Porsche Carrera Cup France 2022

Note Technique 17/2022

PROTECTION SIEGE/FILETS DE SECURITE

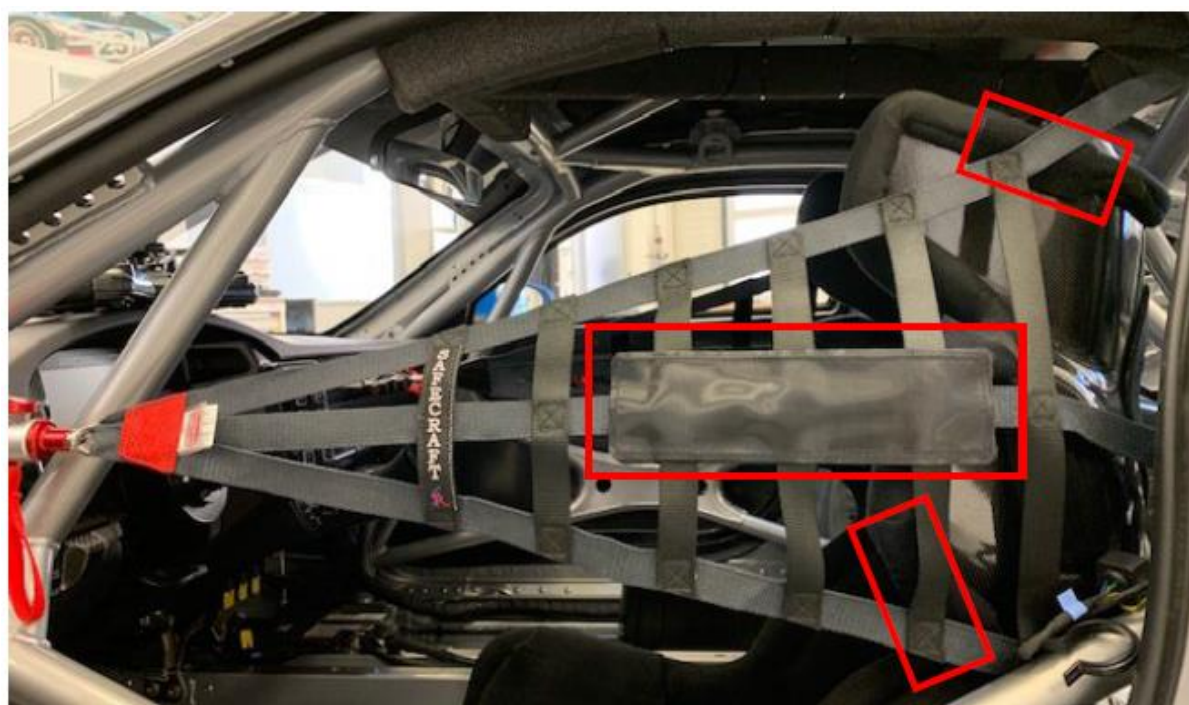
Porsche Motorsport vous informe que des protections sont disponibles pour le siège baquet et les filets de sécurité de votre Porsche 911 GT3 Cup (992). Les voitures de millésime 2023 et ultérieurs seront déjà équipées de ces protections dès leur sortie d'usine.

Les voitures de millésimes 2021 et 2022 peuvent être équipées gratuitement de ces protections en fournissant le numéro de châssis concerné à gt3cup.support@porsche.de

Pour des raisons d'homologation, aucune autre protection ne doit être utilisée en dehors de celles listées ci-dessous :

Référence	Description	Qté/voiture	Emplacement
9F1.881.445	Protection courte (70x100mm)	4	Oreilles de baquet G et D Base du baquet G et D
9F1.881.446	Protection longue (75x250mm)	4	Filet de sécurité D (ext & int) Filet de sécurité G (ext & int) (partie douce coté siège + ne doit pas dépasser coté fenêtre)
